PMT2-350W 系列升級公告

PMT-xx350W2Bx 系列根據新的上蓋結構和 UL 安全標誌更新進行升級。

PCN-20-001 發表日期: 2020/08/04

1. 機械結構變更

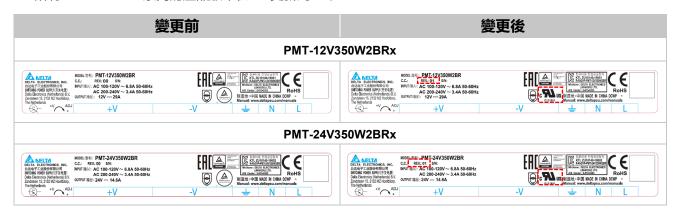
• 在產品上蓋增加屋簷設計,強化 PMT2-350W 系列的產品結構。

2. 標籤變更

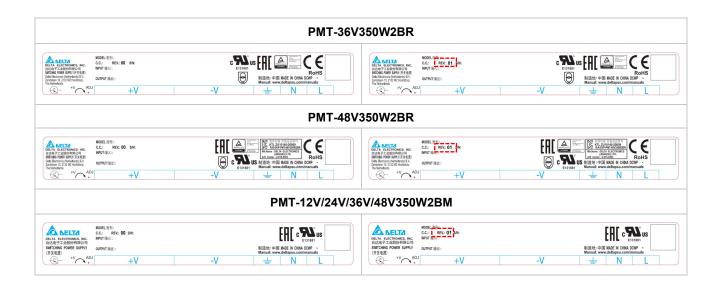
- PMT-12V350W2BRx & PMT-24V350W2BRx 增加 UL 62368-1 cULus 的安規標誌來取代原本 cTUVus 安規標誌。
- 所有 PMT2-350W 系列的產品版本從 00 更新到 01。
